Préparation de la réunion du 25 Septembre de 10h à 12h en présence de

Monsieur Tissier et Monsieur Riboud

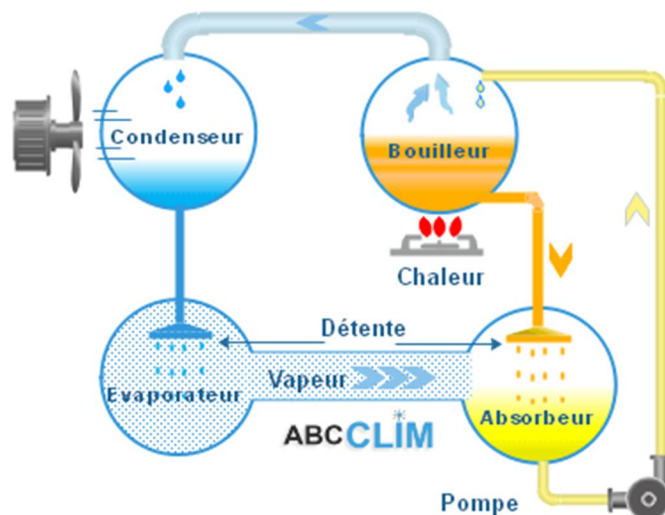
**Pages 32 et 53** : le fluide frigorigène utilisé pour les PAC gaz est le l'Ammoniac NH<sub>3</sub> qui est un gaz toxique.

A aucun moment dans le dossier, il n'est mentionné le poids d'ammoniac utilisé dans chaque PAC ?

**Le fluide frigorigène utilisé dans chaque PAC gaz est de type R717 + eau comprenant 7 kg d'ammoniac (NH<sub>3</sub>) par PAC.**

**Pour ce qui concerne le cycle de la machine à absorption il est dans notre cas constitué d'une solution d'eau et d'ammoniac.**

**Le principe de fonctionnement des machines frigorifiques à absorption est le même que celui des machines à compression :**

- Vaporisation à basse température
- Condensation à haute température.

**L'ammoniac va être séparé de l'eau dans le bouilleur, puis absorbé de nouveau dans l'absorbeur après être passé dans le condenseur, puis l'évaporateur.**

**Dans la pompe à chaleur en fonctionnement, l'ammoniac sera présent sous sa forme soluble et sa forme gazeuse suivant le cycle frigorifique décrit ci-dessus.**
